❖ **Compléments sur les caractéristiques actuelles de SBV 3**

2.1.2 - PRESENTATION NON TECHNIQUE

2.2 - VOLET ETUDE D'IMPACT

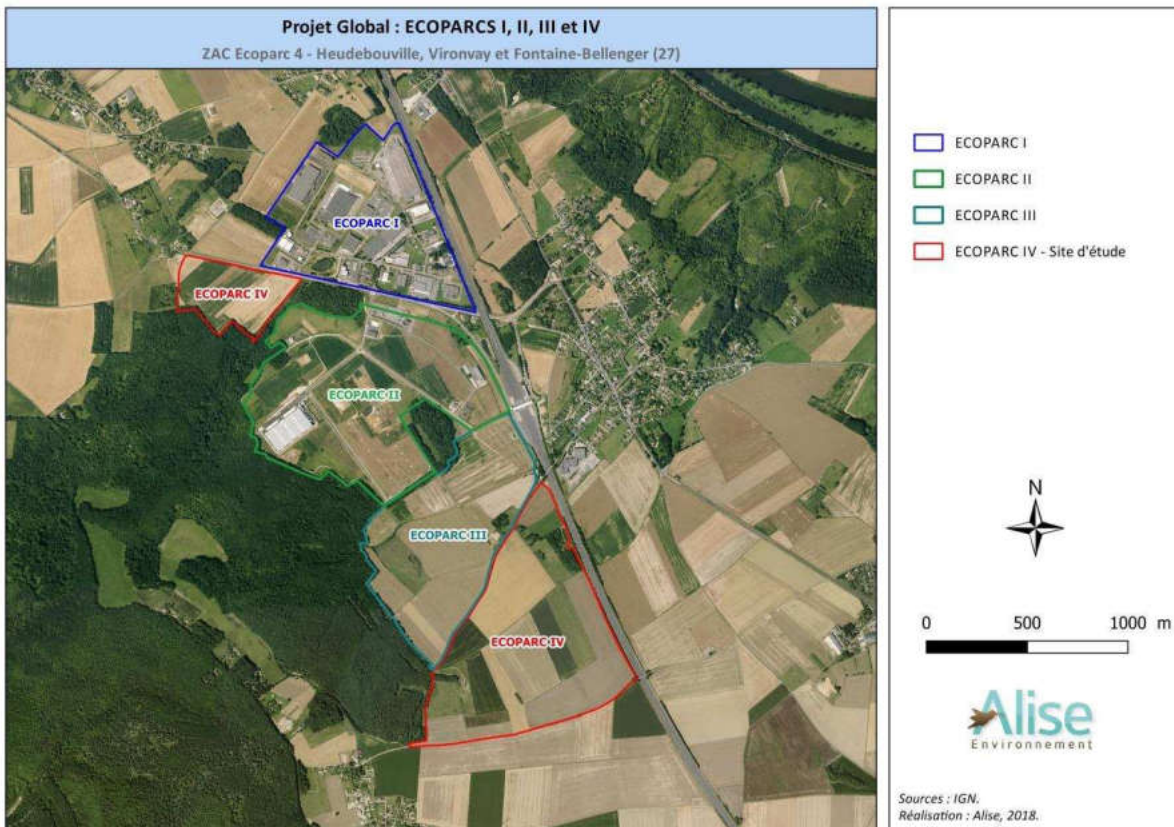
Remarque issue du courrier de demande de compléments :

- Le périmètre d'étude et la démarche d'évaluation environnementale doivent porter non pas uniquement pour le projet présenté mais intégrer l'ensemble des projets déjà autorisés sur le secteur notamment les tranches précédentes d'Ecoparc, les accès et desserte pour évaluer les incidences au titre des différentes thématiques et enjeux (Cf. article L122-1CE-paragraph III).

Une partie spécifique sur les précédentes tranches d'Ecoparc et relative à la notion de projet global était déjà présente dans l'étude d'impact déposé (Partie 2 – Description du projet - 2.4 - PROJET GLOBAL : ECOPARCS 1, 2, 3 ET 4, page 36). La partie initiale est complétée par les éléments suivants :

Ecoparc 1 a été aménagé dans le courant des années 90 (non aménagé par la CASE) et qui a été entièrement réhabilité. L'étude de faisabilité Ecoparc 2 et 3, réalisée en 2003, a posé les bases de l'aménagement d'une zone d'activités de près de 143 hectares : Ecoparc 2 (83 hectares) dont les travaux ont été achevés et l'ensemble des parcelles commercialisé et Ecoparc 3 (57 hectares) en cours d'aménagement. Le projet ECOPARC 4 vient en prolongement des précédentes zones d'activités voisines : ECOPARC 1, 2 et 3.

Les différents aménagements des Ecoparc 1, 2, 3 et le projet de la phase 4 ont, dans le cadre d'un projet global, abordé des thèmes à enjeux récurrents, précisés ci-après.
